Betreft: Openbaar onderzoek – aanvraag omgevingsvergunning – polyvalente dorpszaal te Halle

In antwoord op de publieke bekendmaking dd 22 oktober 2018 (referentie OMV\_2018111440) wenst Overhal vzw, op basis van de verkregen informatie, bezwaren conform de wettelijk voorziene procedure aan uw College over te maken.

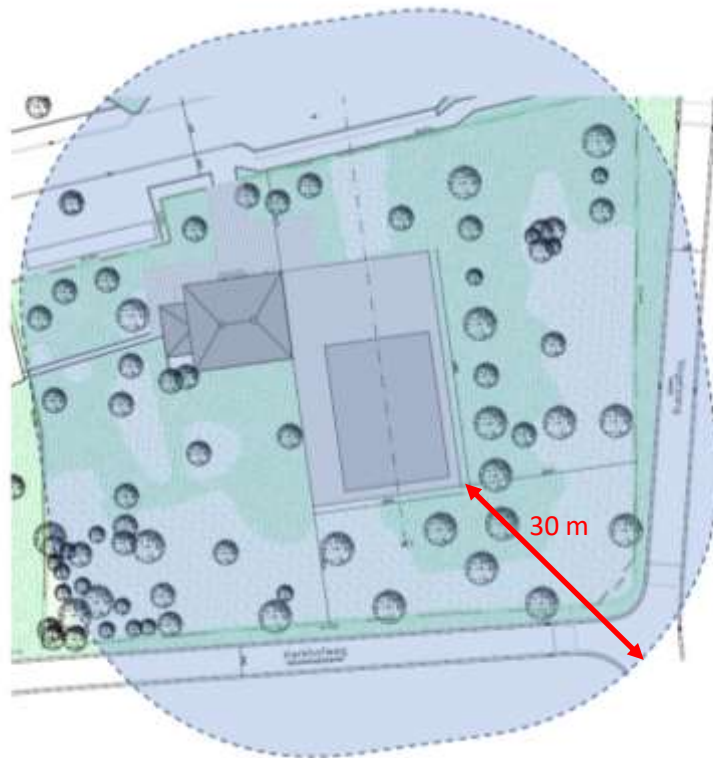
#### BEZWAAR 4b. De inplanting is voorzien op te korte afstand tot de omwonenden, zodat geluidsoverlast te verwachten is

Er heerst in het bijzonder grote onrust bij de omwonenden in verband met mogelijke geluidsoverlast. Er wordt immers niet aangegeven hoe geluidshinder naar de omgeving vermeden zal worden (zie lacune 6).

In het dossier wordt melding gemaakt van het binnengeluid (ter bescherming van de gebruikers), maar wordt niet gesproken over het buitengeluid (geluid aan de perceelsgrens, ter bescherming van de rust van omwonenden).

Er wordt uitgegaan van een geluidsniveau in de zaal van maximaal 95 dB(A)LAeq,15min. Wat betreft het geluid naar buiten toe worden geen cijfers gegeven, doch gezien de gekozen constructie (beton, glas, steeldeck) mag verwacht worden dat - zonder verdere constructieve voorzieningen - het geluid buiten aan de perceelsgrens de toelaatbare normen zal overschrijden.

De afstand van de buitenwand van de zaal tot de dichtst bijstaande woning is minder dan 30 meter; er wordt evenwel expliciet een open terras voorzien, wat onvermijdelijk aanleiding geeft tot niet-gedempte muziek en gebruikerslawaaï.

We stellen vast dat, in tegenstelling tot wat gebruikelijk is, op de inplantingsplannen de ligging van de omwonende huizen (oost, zuid) niet is aangegeven. Wanneer we rondom de voorgestelde inplanting een perimeter van 30 meter aangeven (wat voor analyse van geluidsoverlast “zeer dicht” is), vallen verschillende private percelen erin.

Er worden geen milderende maatregelen beschreven, noch op de plannen aangeduid.

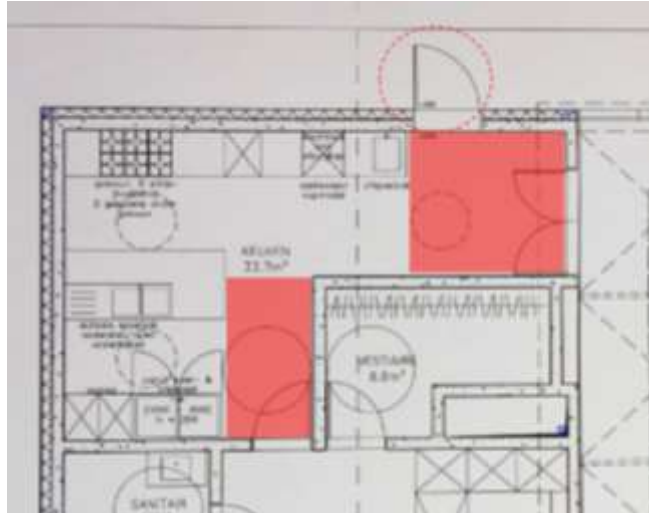
### BEZWAAR 11. De voorziene keuken is te klein en niet goed ingericht

De keuken is een stuk kleiner dan die van de bestaande zaal Sint-Maarten, waar verenigingen en traiteurs nu al moeten werken met partytentjes om de ruimte te vergroten. Dit probleem wordt niet opgelost; het wordt groter.

Het ontwerp spreekt van een keuken met oppervlakte 33.7 m<sup>2</sup>; evenwel zijn er daarin 2 doorgangszones opgenomen (in de onderstaande schets in rood aangegeven), waar geen materiaal/tafel kan opgesteld worden. Het netto ontwerp voorziet aldus effectief minder dan 25 m<sup>2</sup>.

Bovendien is er amper werkruimte en berging voorzien, en geen enkel raam! De draairichting van de getekende buitendeur is ook niet praktisch (gestipte cirkel op schets op volgende pagina), omdat gebruikers/traiteurs de deur in hun gezicht krijgen als ze naar binnen willen gaan.

Er is daarnaast geen aparte toegang voor leveranciers. Het is dus niet mogelijk om tijdens activiteiten leveringen te doen zonder de gebruikers te hinderen.

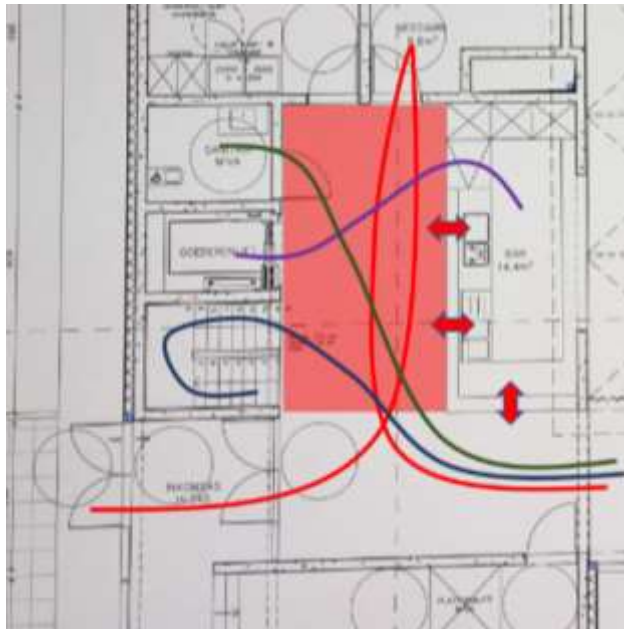
### BEZWAAR 12b. Er is geen vlotte, veilige doorstroming in de centrale foyer

Aansluitend bij bezwaar 12a stellen we vast dat de circulatie ter hoogte van de bar problematisch zal zijn.

De "centrale foyer" (deel rond de bar, +/- 18 m<sup>2</sup>, in licht rood aangeduid op de schets op volgende pagina), gelegen tussen de bar en de trappen naar de kelderverdieping zal bij activiteiten het drukste punt van de polyvalente dorpszaal worden, met de meeste bedrijvigheid.

- aan de bar is naast de doorgeef naar de zaal ook een doorgeef voorzien naar de centrale foyer. Hier zullen dus mensen aanschuiven om dranken te bestellen (en met volle pint tegen de stroom in moeten terugkeren naar de lange sectie van de foyer naast de zaal);
- bezoekers die aankomen of even buiten gaan ( bv om te roken), moeten voorbij deze mensen passeren om hun jas weg te hangen en/of terug te halen in de vestiaire;
- wie helpt aan de bar, moet door de centrale foyer om extra dranken te halen in de kelder via de trap of de goederenlift, die ook uitkomen in de centrale foyer
- wie gebruik wil maken van het mindervalidetoilet moet de foyer volledig kruisen (vanuit de zaal gezien) en krijgt dan de deur in zijn gezicht omdat de draairichting ongelukkig is.

- rolstoelpatiënten die gebruik willen maken van het mindervalidetoilet kunnen geen draaibeweging maken voor de deur van het toilet omdat ze zo de deur van de keuken, van de berging en de doorgang van de toog hinderen;
- bezoekers die gebruik maken van de ondergrondse toiletten moeten door de foyer;
- wanneer eventueel extra tafels of stoelen geplaatst moeten worden, moeten deze via de foyer en de goederenlift gehaald moeten worden in de ondergrondse berging;
- ....

Omdat er zoveel interne bewegingen zijn op dezelfde plaats, kan een vlotte, veilige doorgang niet gegarandeerd worden. Bovendien is dit een “doodlopende” zone!

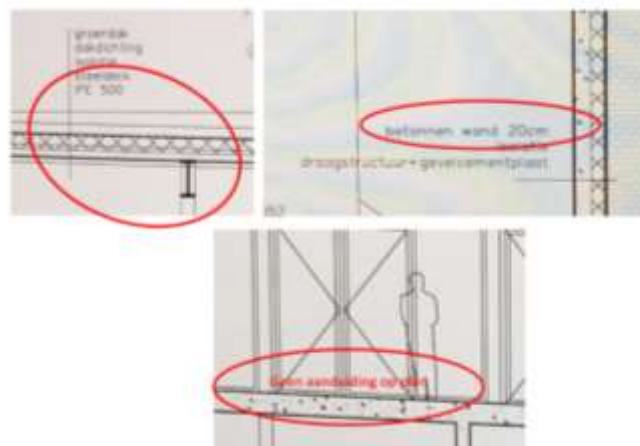
### BEZWAAR 13. De polyvalente dorpszaal zal een slechte akoestiek hebben (interne geluidsoverlast)

De zaal wordt uitgevoerd met muren en vloeren in zichtbaar beton (geen bepleistering, geen vloerbekleding), en met een zoldering in zware stalen profielen met een staalplaat. Er zijn geen maatregelen voorzien voor een goede akoestiek. De zaal wordt een hangar met geluidswearkaatsing langs alle kanten!

De aanduidingen op de plannen zijn op dit punt zeer verontrustend:

Zoldering van de eigenlijke zaal: zichtbare stalen liggers (IPE500) en zichtbare geplooid stalen plaat als plafond (steeldeck, wellicht geperforeerd, maar dat staat niet op de plannen)

Wanden aan de binnenkant van de zaal uitgevoerd in zichtbeton

Vloer in de zaal uitgevoerd in beton (geen aanduiding op plan, volgens tekening vermoedelijk polybeton)

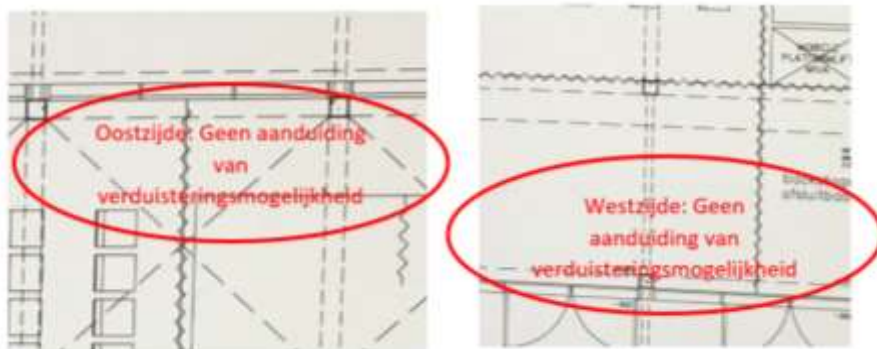
#### BEZWAAR 14. De zaal kan niet verduisterd worden

Langs de oost- en westkant zijn hoge brede ramen voorzien, zonder vermelding van gordijnen of andere verduisteringsmogelijkheid. Er kan dus overdag en in de vroege avond geen toneel doorgaan.

Op de plannen is een gordijn aangeduid te afsluiting van het podium en ter afsluiting van de foyer (hoogte van deze laatste is niet terug te vinden); ter hoogte van de ramen is niets aangeduid: minstens moet aan de oostzijde over de volle hoogte van de ramen een verduisteringsgordijn worden voorzien; aan de westzijde is dit aan te bevelen (minstens een zonwerend gordijn), voor het geval men de zaal bij een feest in haar geheel wil gebruiken (dus zonder de scheidingswand tussen zaal en foyer).
